16/8/2020

הנדון: חוות דעת מומחה
בנושא ליקויי בניה ו/או נזקים בנכס מקרקעין

חוות דעת מומחה

בנכס ברחוב אבנר חי שאקי 21, ירושלים

6.1. ניקיון

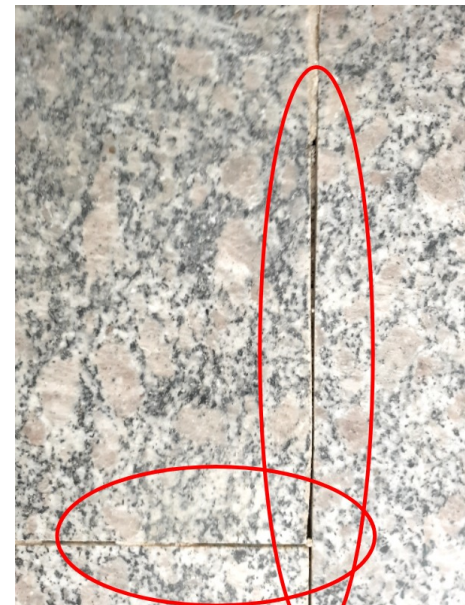
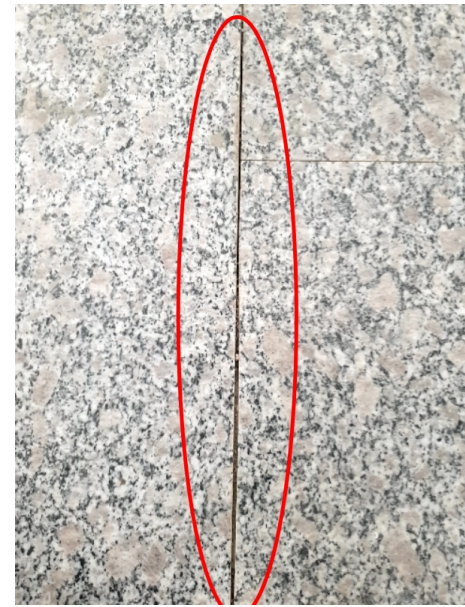
ניתן להבחין בכתמים / לכלוכים כתוצאה משאריות בניה כגון: כתמי צבע ו/או צמנט ו/או חומרי מליטה/הדבקה ו/או לכלוך כללי, אשר נשארו ברצפת הנכס נשוא חוות הדעת.

תיקון: יש לבצע השלמת ניקיון לצורך מסירת הבניין באופן ראוי לשימוש.

7.1. תיקוני טיח ושפכטל

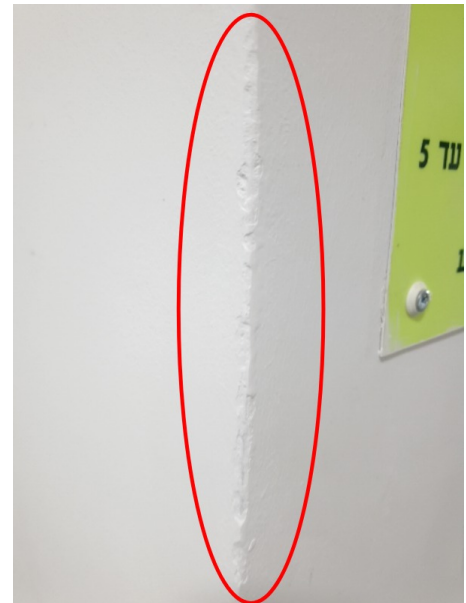
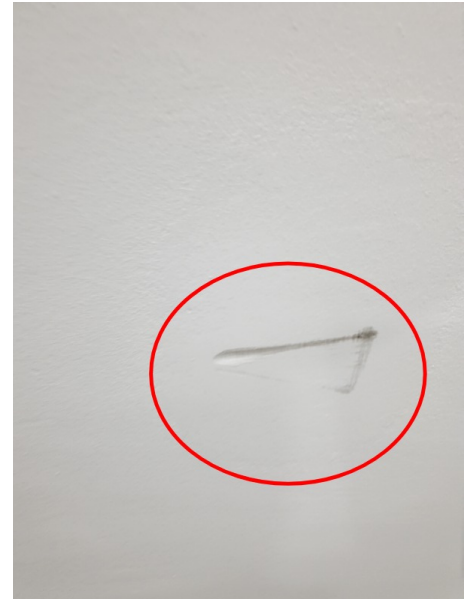
ניתן להבחין בשברים/שקעים/כתמים על גבי קירות.

ליקויים הנ"ל אסורים ע"פ תקן ישראלי 1922 חלק 1 סעיף 3.3, ציטוט:
נוסף על ההגנה על המצע משמשת את השכבה העליונה של מערכת הצבע בקביעת המראה של
הרכיבה הנצבע. למטרות קישוט ונוי למטרות זיהוי (לדוגמא: רווח צביעת צנרת בגוונים שונים
על פי השימוש) הגימור יתאים לדרישות המזמין.
המזמין לעניין מוגדר בסעיף 1.3.9 בתקן הנ"ל, ציטוט:
המזמין:
בעל הנכס ומי שבעל הנכס יפה את כוחו להתקשר עם קבלנים לביצוע מלאכת הצביעה, כולה
או חלקה.
תיקון: א. יש לבצע תיקוני טיח וצבע חיבור בין התקרה לקיר.
ב. יש לבצע תיקוני טיח מסביב לשקעים/מפסקים/חלונות/דלתות ובפינות הקירות.
ג. יש להשלים צביעת יד נוספת.
הערכת עלות: 2500 ש"ח

8.1. מעצורים

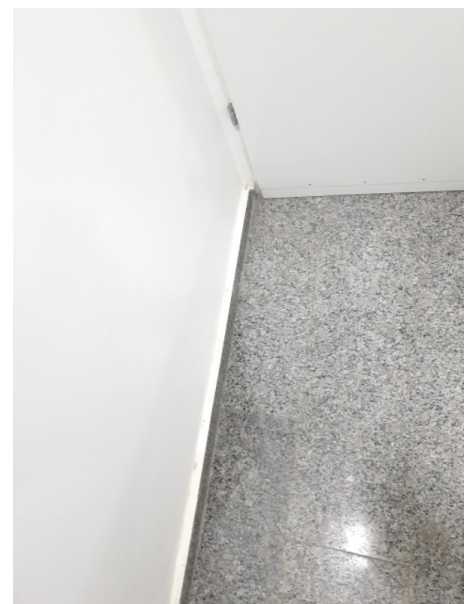
בניגוד לכללי מקצוע מקובלים הבאים לידי ביטוי במפרט הכללי לעבודות הבניה, לא הותקנו מעצורים לדלתות הפנים.

תיקון: יש להתקין.
הערכת עלות: 450 ש"ח

8.2. צבע מלבני דלתות

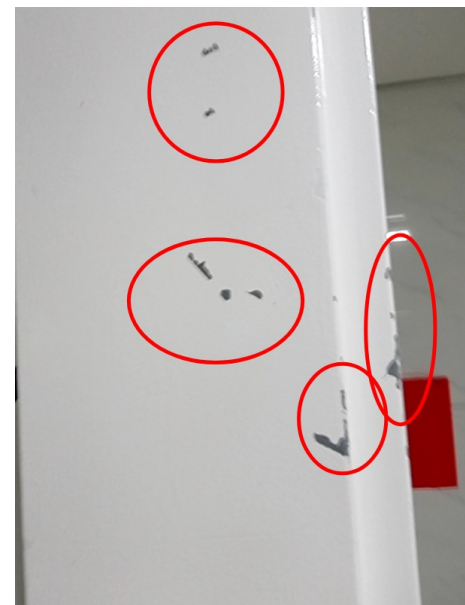
ניתן להבחין בפגמים על גבי משקוף הדלת.
על משקוף הדלת להיות צבוע ללא כל שקעים/שברים או שריטות
תיקוני צביעה ומעיכות במלבני דלתות המתכת ב- כנדרש עפ"י הנחיות קובץ כללים של תקן
ישראלי.

תיקון: יש לשפשף את הצבע הקיים ולצבוע מחדש.

18.1. פגמים

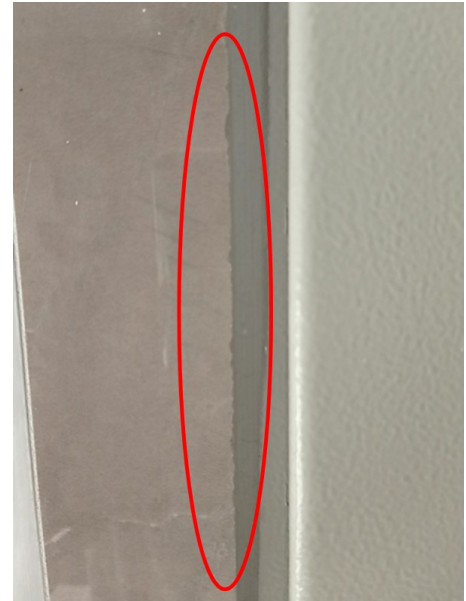
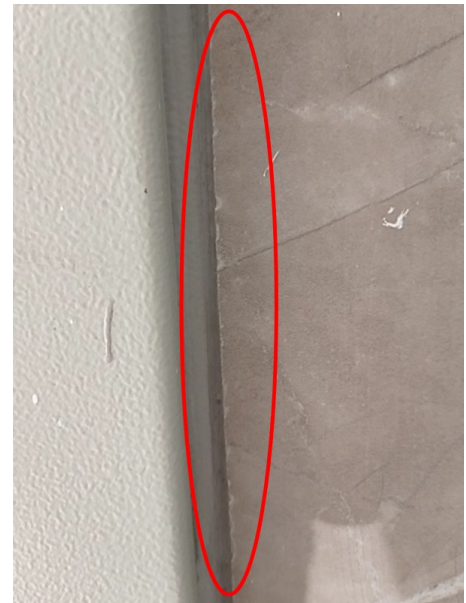
אריחים שהותקנו פגומים העבודות בוצעו שלא ע"פ כללי מקצוע מקובלים אשר באים לידי ביטוי במפרט הכללי לעבודות בנייה .

תיקון: יש להחליף אריחים פגומים.

18.4. רובה

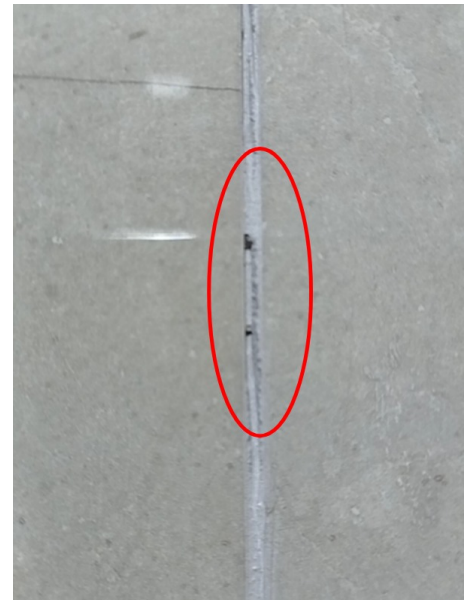
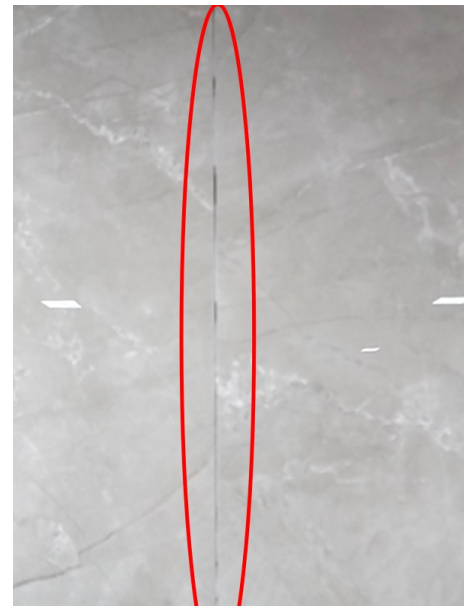
מילוי הרובה בוצע בצורה לקויה מכיוון שישנם מוקדים בהם יש חורים. ומוקדים אחרים בהם מילוי הרובה שבוצע בין האריחים בוצע כך שהרובה נמרח ע"ג שולי האריחים. נדרש היה שהרובה תהיה רק כמילוי בתוך המישקים שבין האריחים. את שאריות הרובה היה צריך לנקות כשהיא עדין טרייה, שכן לאחר הייבוש עבודות הסרת השאריות קשות מאוד ועלולות לפגוע בפני האריחים.

תיקון: יש לבצע השלמת מילוי רובה בחיפוי הקרמי.
הערכת עלות: 420 ש"ח

18.5. ניקיון

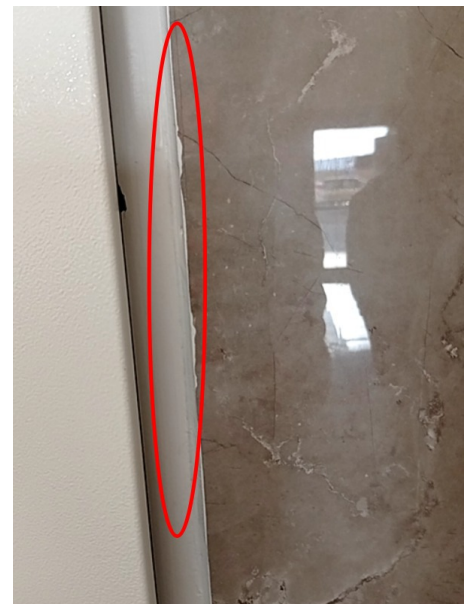
ניתן להבחין בלכלוכים ו/או כתמים ו/או שאריות בניה כגון חומרי מליטה (צמנט) ו/או שאריות דבקים/חומרים גמישים, כתוצאה מעבודות הבניה אשר התבצעו.

תיקון: יש לבצע ניקיון חיפוי קרמי משאריות בניה.
הערכת עלות: 450 ש"ח

18.6. פרופיל זווית אלומיניום פגום

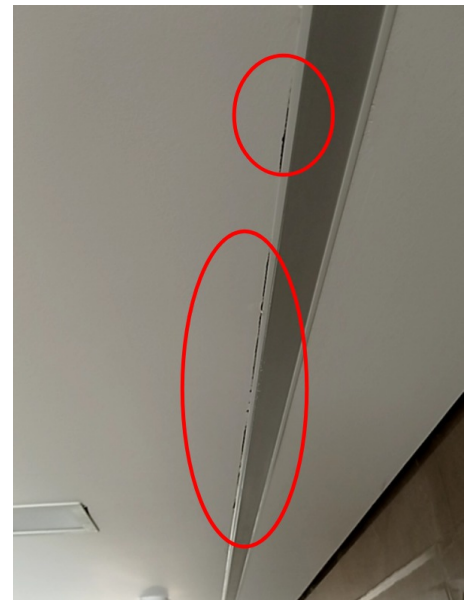
פרופיל זווית האלומיניום שהותקן על גבי הקרמיקה פגום, כתוצאה מליקוי זה נוצר מפגע אסתטי בולט לעין.

תיקון: פירוק הפרופיל והתקנת פרופיל חדש
הערכת עלות: 220 ש"ח

22.3. רובה

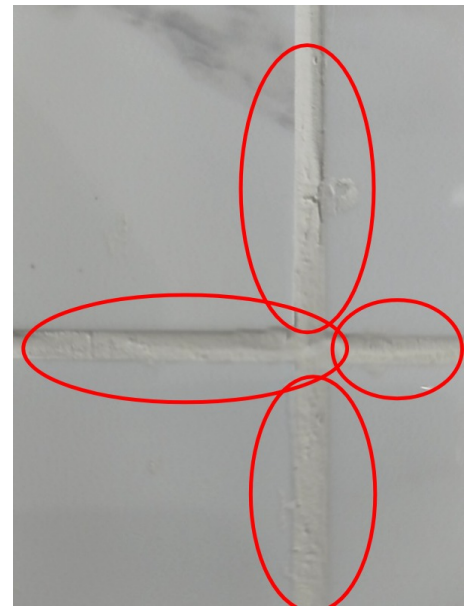
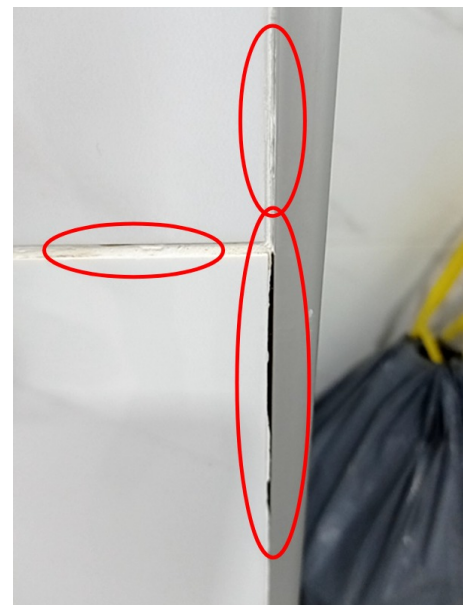
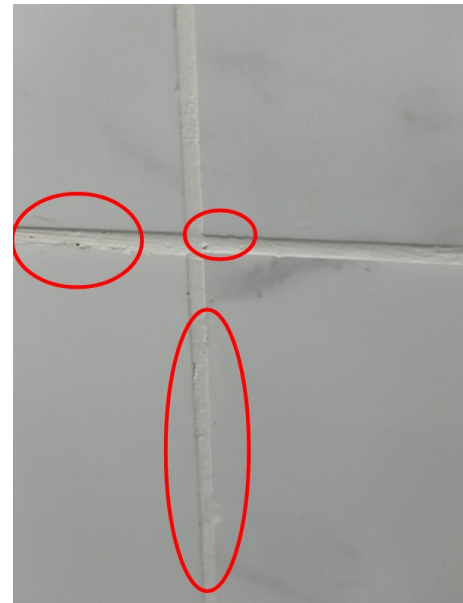
מילוי הרובה בוצע בצורה לקויה מכיוון שישנם מוקדים בהם יש חורים. ומוקדים אחרים בהם מילוי הרובה שבוצע בין האריחים בוצע כך שהרובה נמרח ע"ג שולי האריחים. נדרש היה שהרובה תהיה רק כמילוי בתוך המישקים שבין האריחים. את שאריות הרובה היה צריך לנקות כשהיא עדין טרייה, שכן לאחר הייבוש עבודות הסרת השאריות קשות מאוד ועלולות לפגוע בפני האריחים.

תיקון: יש לבצע השלמת מילוי רובה בחיפוי הקרמי.
הערכת עלות: 420 ש"ח

22.4. ניקיון

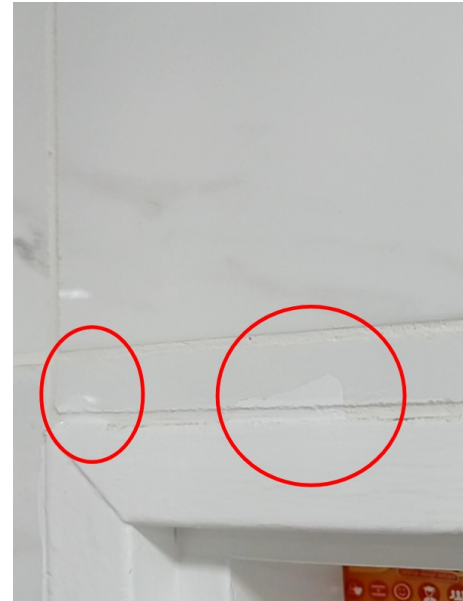
ניתן להבחין בלכלוכים ו/או כתמים ו/או שאריות בניה כגון חומרי מליטה (צמנט) ו/או שאריות דבקים/חומרים גמישים, כתוצאה מעבודות הבניה אשר התבצעו.

תיקון: יש לבצע ניקיון חיפוי קרמי משאריות בניה.
הערכת עלות: 450 ש"ח

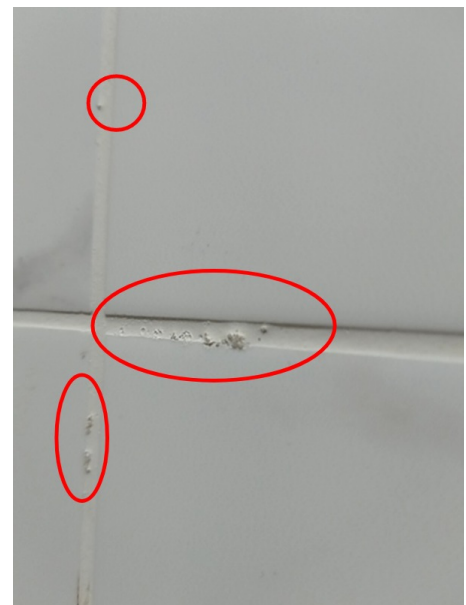
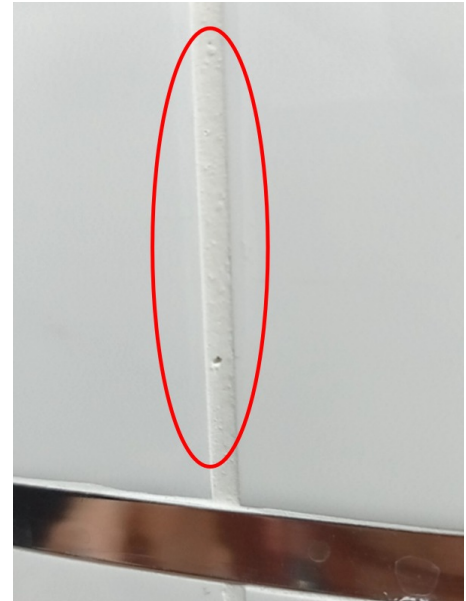
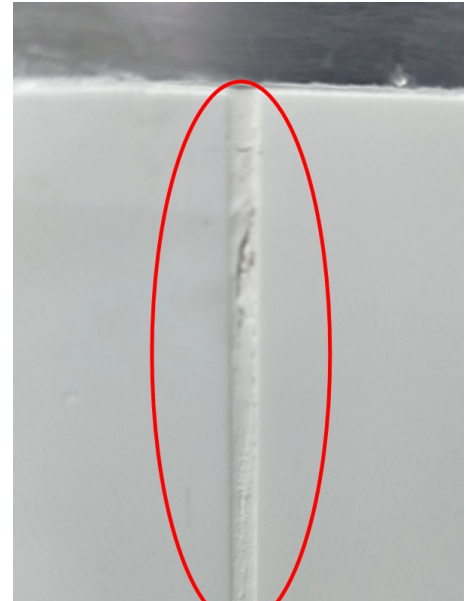
הערה: ניתן להבחין כי האריח השמאלי מעל מלבן הדלת הותקן בצורה לא מישורית, במרכז הדלת המרווח בין האריח מלבן הדלת קטן ובצד שמאל של מלבן הדלת המרווח גדל פי שלושה בערך.

תיקון: יש לבצע תיקון מקומי באזורי חוסר המישוריות. יש לוודא מישוריות האריחים לאחר התיקון.

24.5. ניקיון

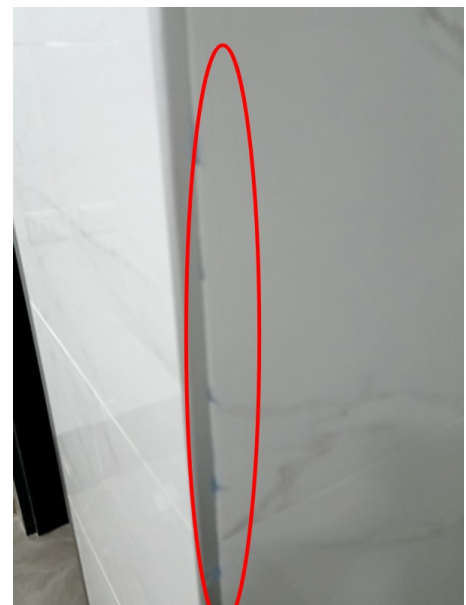
ניתן להבחין בלכלוכים ו/או כתמים ו/או שאריות כגון חומרי מליטה (צמנט) ו/או שאריות דבקים/חומרים גמישים, כתוצאה מעבודות הבניה אשר התבצעו.

תיקון: יש לבצע ניקיון חיפוי קרמי משאריות בנייה.
הערכת עלות: 450 ש"ח

24.6. פרופיל זווית אלומיניום

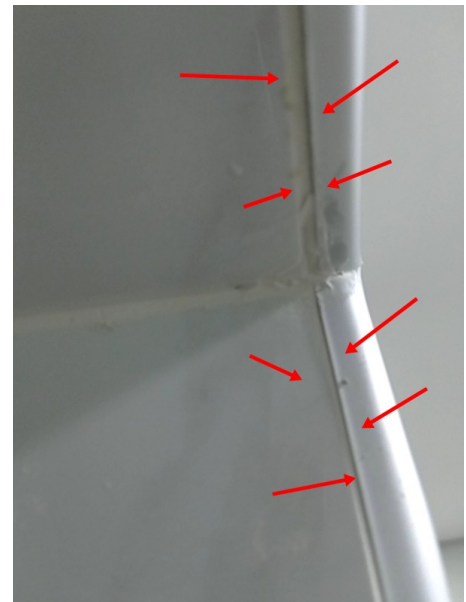
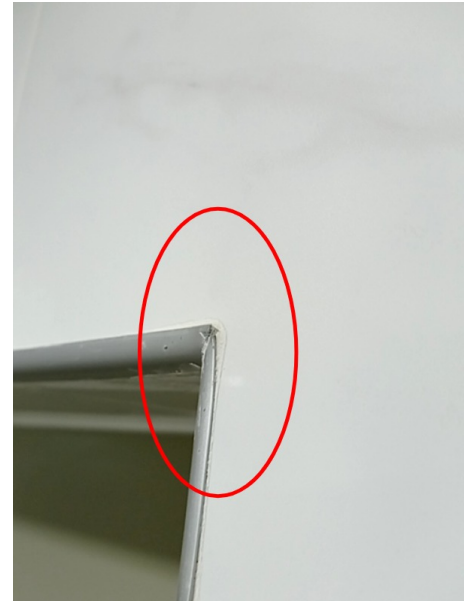
התקנת פרופיל זווית האלומיניום על גבי הקרמיקה בוצע בצורה לא מקצועית, כתוצאה מליקוי זה נוצר מפגע אסתטי בולט לעין.

תיקון: פירוק והרכבת פרופיל חדש
הערכת עלות: 660 ש"ח

24.8. פס אלומיניום להפרדה בין אריחי הקרמיקה הותקן בצורה לא מקצועית

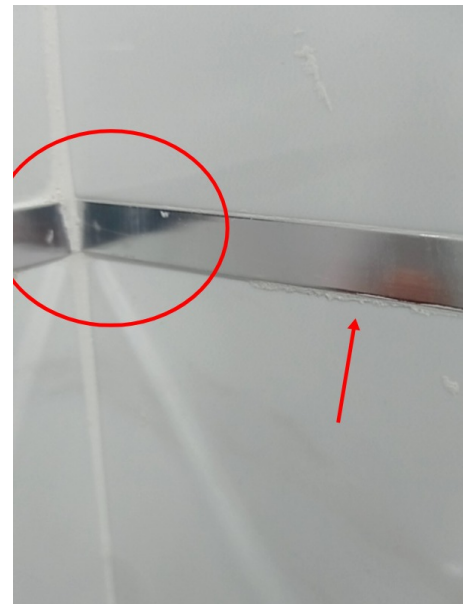
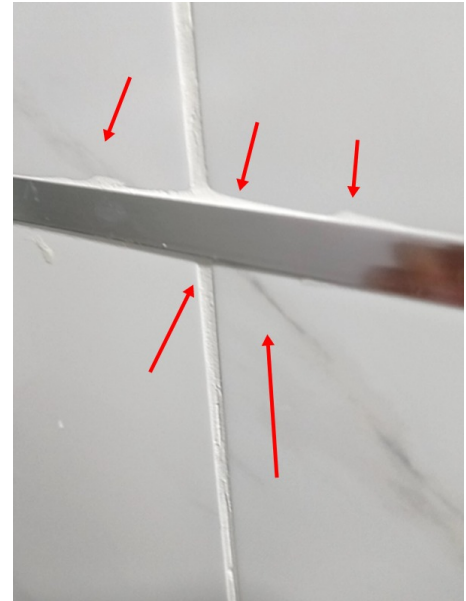
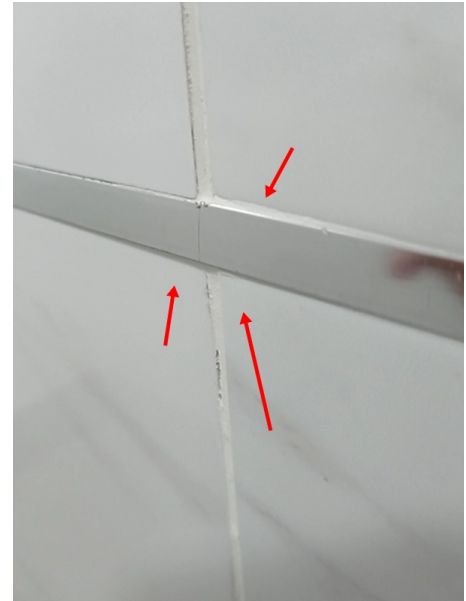
הערה: ניתן להבחין בחוסר מישריות פס האלומיניום כאשר פעמים שקוע ולפעמים בולט
ממישור החיפוי
הערכת עלות: 1000 ש"ח

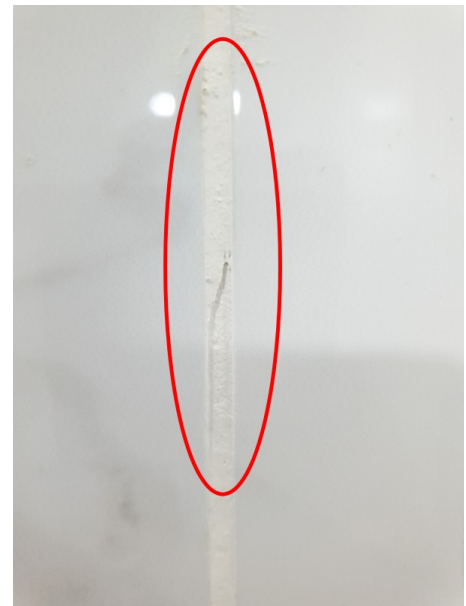
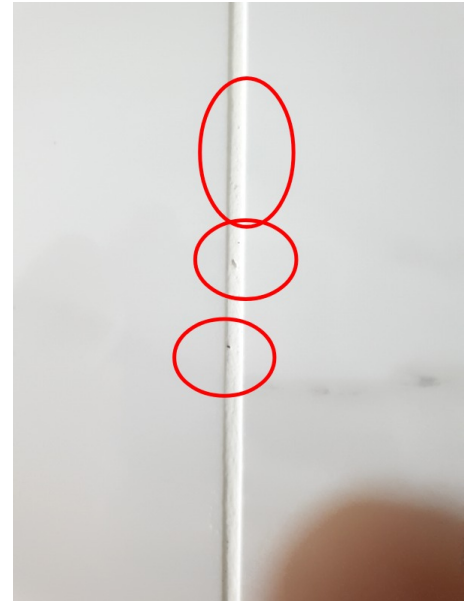
הערה: ניתן להבחין בסטייה ריצנית ממישוריות האריחים מעל דלת דירה 11.

תיקון: יש לבצע תיקון מקומי באזורי חוסר המישוריות. יש לוודא מישוריות האריחים לאחר
התיקון.

28.5. פרופיל זווית אלומיניום

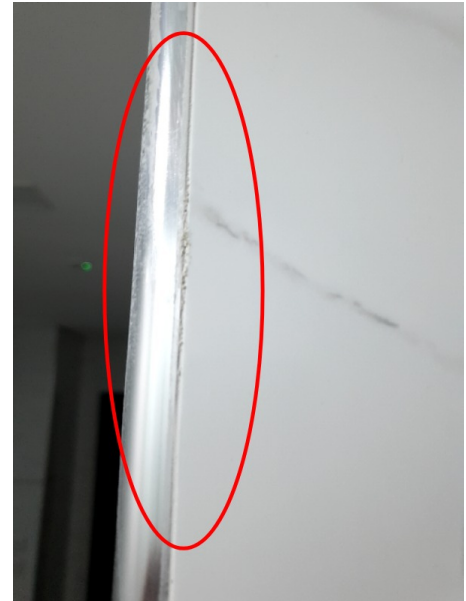
התקנת פרופיל זווית האלומיניום על גבי הקרמיקה בוצע בצורה לא מקצועית, כתוצאה מליקוי זה נוצר מפגע אסתטי בולט לעין.

תיקון: פירוק והרכבת פרופיל חדש
הערכת עלות: 880 ש"ח

28.6. פרופיל זווית אלומיניום פגום

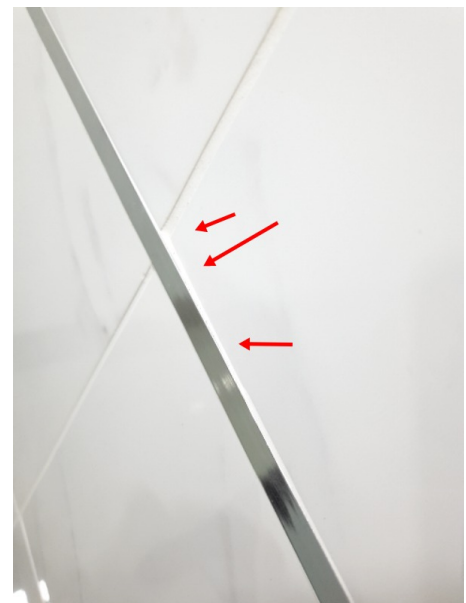
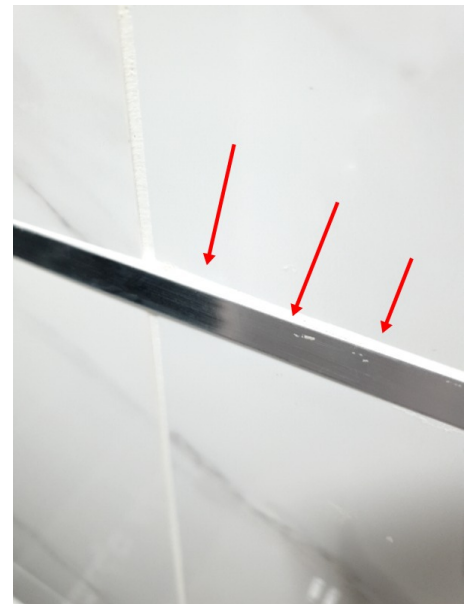
פרופיל זווית האלומיניום שהותקן על גבי הקרמיקה פגום , כתוצאה מליקוי זה נוצר מפגע אסתטי בולט לעין.

תיקון: פירוק הפרופיל והתקנת פרופיל חדש
הערכת עלות: 1320 ש"ח

30.4. רובה

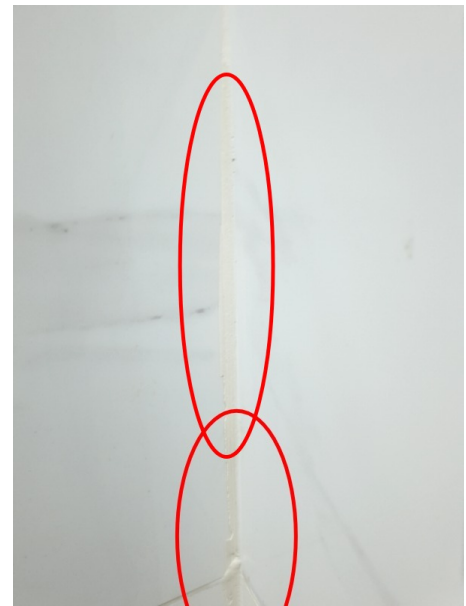
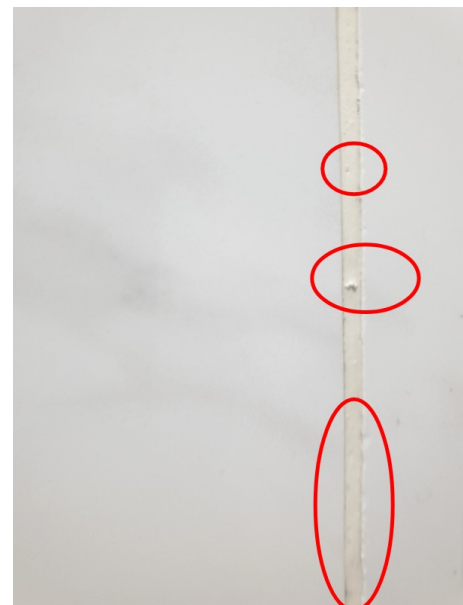
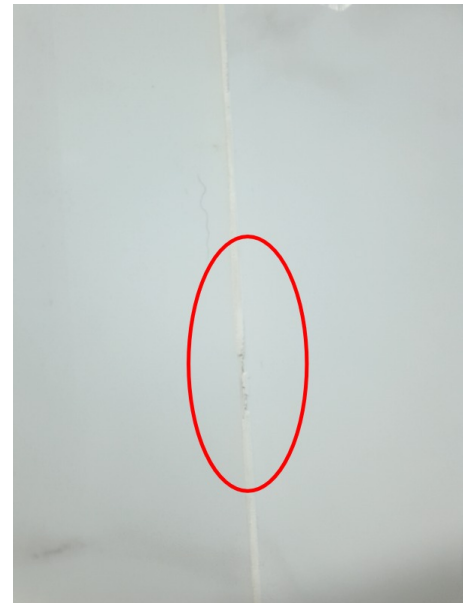
מילוי הרובה בוצע בצורה לקויה מכיוון שישנם מוקדים בהם יש חורים. ומוקדים אחרים בהם מילוי הרובה שבוצע בין האריחים בוצע כך שהרובה נמרח ע"ג שולי האריחים. נדרש היה שהרובה תהיה רק כמילוי בתוך המישקים שבין האריחים. את שאריות הרובה היה צריך לנקות כשהיא עדין טרייה, שכן לאחר הייבוש עבודות הסרת השאריות קשות מאוד ועלולות לפגוע בפני האריחים.

תיקון: יש לבצע השלמת מילוי רובה בחיפוי הקרמי.
הערכת עלות: 420 ש"ח

33.4. פרופיל זווית אלומיניום

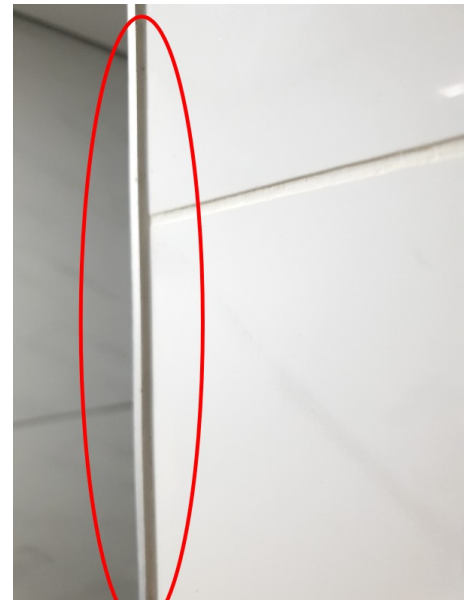
התקנת פרופיל זווית האלומיניום על גבי הקרמיקה בוצע בצורה לא מקצועית, כתוצאה מליקוי זה נוצר מפגע אסתטי בולט לעין.

תיקון: פירוק והרכבת פרופיל חדש
הערכת עלות: 1320 ש"ח

33.5. פרופיל זווית אלומיניום פגום

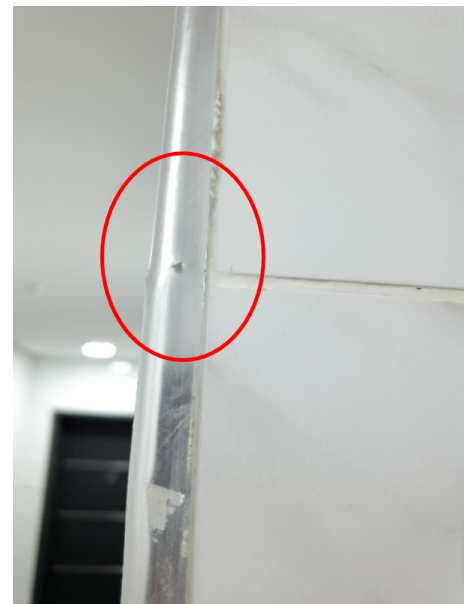
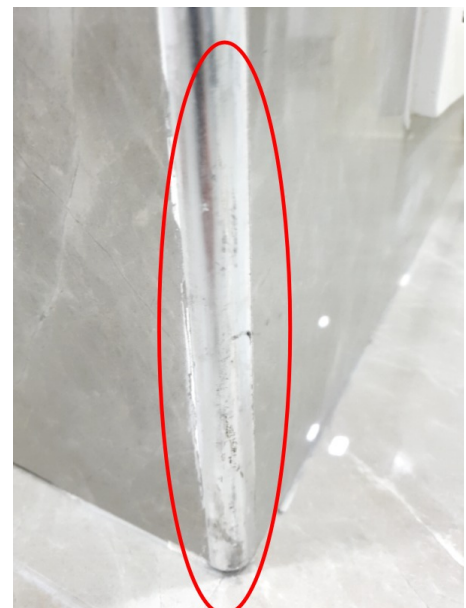
פרופיל זווית האלומיניום שהותקן על גבי הקרמיקה פגום , כתוצאה מליקוי זה נוצר מפגע אסתטי בולט לעין.

תיקון: פירוק הפרופיל והתקנת פרופיל חדש
הערכת עלות: 440 ש"ח
